Additif 43 : Règlement n° 44

Révision 3 – Amendement 5

Complément 12 à la série 4 d'amendements – Date d'entrée en vigueur : 22 juin 2017

Prescriptions uniformes relatives à l'homologation des dispositifs de retenue pour enfants à bord des véhicules à moteur (« dispositifs de retenue pour enfants »)

Dispositif d'application de la force II

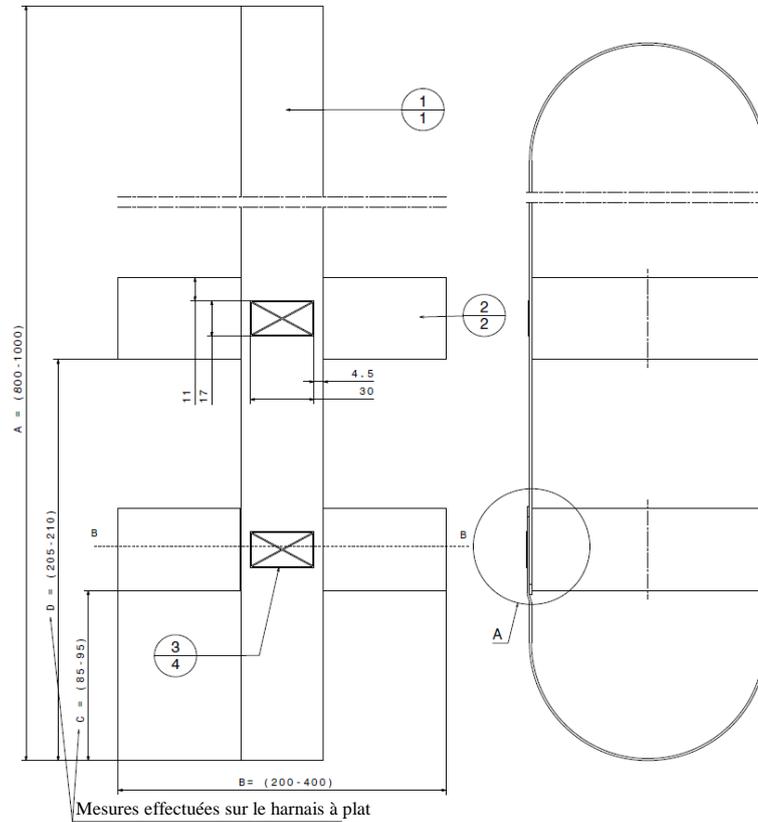
Annexe 23, modifier comme suit :

Figure 1

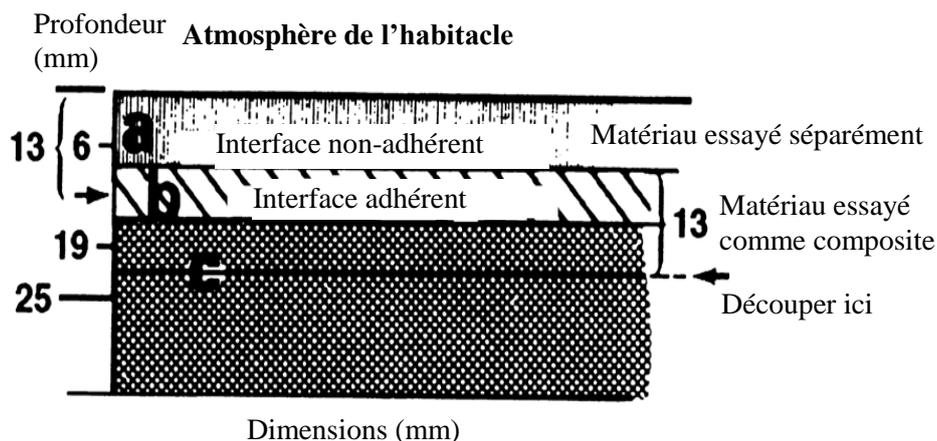
Ajouter une nouvelle annexe 24, libellée comme suit :

1. Définitions
Par “atmosphère de l’habitacle”, on entend l’espace situé à l’intérieur de l’habitacle contenant normalement de l’air renouvelable.
2. Choix des matériaux (voir la figure 1 ci-dessous)
 - 2.1 Toute partie d’un matériau simple ou composite située à moins de 13 mm de l’atmosphère de l’habitacle doit satisfaire aux prescriptions énoncées au paragraphe 6.1.6.
 - 2.1.1 Tout matériau qui n’adhère pas à un autre ou à d’autres matériau(x) en tout point de contact avec ce ou ces matériau(x) doit satisfaire aux prescriptions énoncées au paragraphe 6.1.6 lorsqu’il est soumis à un essai distinct.
 - 2.1.2 Tout matériau qui adhère à un autre ou à d’autres matériau(x) en tout point de contact doit satisfaire aux prescriptions énoncées au paragraphe 6.1.6 lorsqu’il est soumis à un essai en tant que matériau composite conjointement avec le ou les autre(s) matériau(x).

Le matériau A présente une interface non adhérente avec le matériau B et doit faire l’objet d’un essai distinct.

Une partie du matériau B est située à moins de 13 mm de l’atmosphère de l’habitacle, et les matériaux B et C adhèrent l’un à l’autre en tout point de contact. Par conséquent, B et C doivent faire l’objet d’un essai en tant que matériau composite.

La découpe est pratiquée dans le matériau C comme le montre la figure 1, de manière à obtenir un échantillon de 13 mm d’épaisseur.
